OGGETTO: S866 - Procedura di verifica di assoggettabilità alla VIA relativo all'intervento denominato: "progetto di un parco eolico onshore costituito da 5 aerogeneratori di potenza complessiva di 16,1MW, ubicato nel comune di Mignanego (GE).

Proponente: SEVA S.r.l. SB, Comune di Courmayeur (AO)

Verifica completezza e adeguatezza documentazione ex art. 19 comma 2 del D.lgs. n. 152/2006. **Riscontro**.

Figura 1: localizzazione area installazione aerogeneratori rispetto ai corpi idrici significativi tipizzati in base al PTA e con evidenza delle concessioni di derivazione come da DB regionale alla data del 12/01/2022

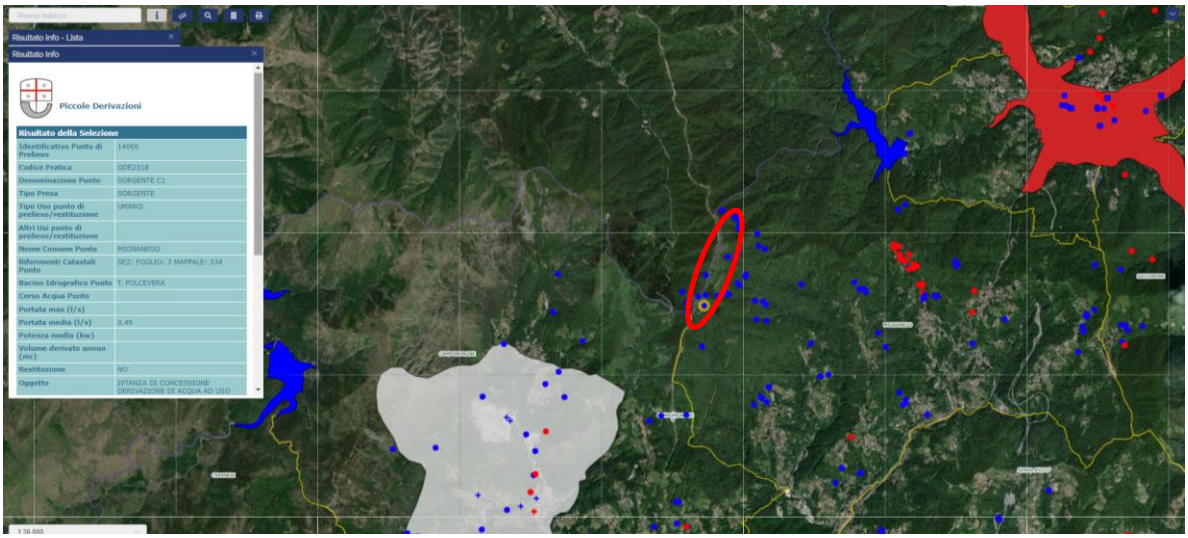
Nella successiva Figura 1 si riporta la localizzazione dell'area di intervento (in particolare dell'area in cui saranno installati i 5 aerogeneratori) rispetto ai corpi idrici superficiali e sotterranei significativi tipizzati ai sensi del Piano regionale di Tutela delle Acque-PTA (aggiornamento di cui alla DCR n. 11/2016); da tale rappresentazione si evince che l'intervento non interessa direttamente alcuno di tali corpi idrici.

Nella stessa Figura 1 sono evidenziate anche le concessioni di derivazione in essere alla data del 12/04/2022, come risultano in base alla banca dati regionale (fruibile on line dal geoportale regionale).

Premesso che non essendo disponibile, nella documentazione visionata, un livello informatico georiferito relativo all'area di intervento, la rappresentazione cartografica di Figura 1 è stata fatta in maniera "speditiva", ma in base a tale rappresentazione risulta che nell'area siano presenti alcune sorgenti concessionate, anche ad uso potabile.

Nella documentazione resa disponibile è presente un documento relativo alle aree “non idonee”, dal quale sembra evincersi che siano state prese in considerazione, rispetto al tracciato, le interferenze con alcune delle derivazioni in questione.

Alla luce di quanto sopra rappresentato si chiede che la documentazione venga integrata con una valutazione più dettagliata circa le eventuali interferenze, sia a lavori ultimati che in fase di costruzione con le opere di captazione e derivazione di acqua presenti nella zona di intervento, comprendendo, nella “zona di intervento” non soltanto le aree di installazione degli aerogeneratori, ma anche la viabilità d’accesso (laddove si debbano effettuare interventi anche su di essa) ed il percorso del cavidotto.
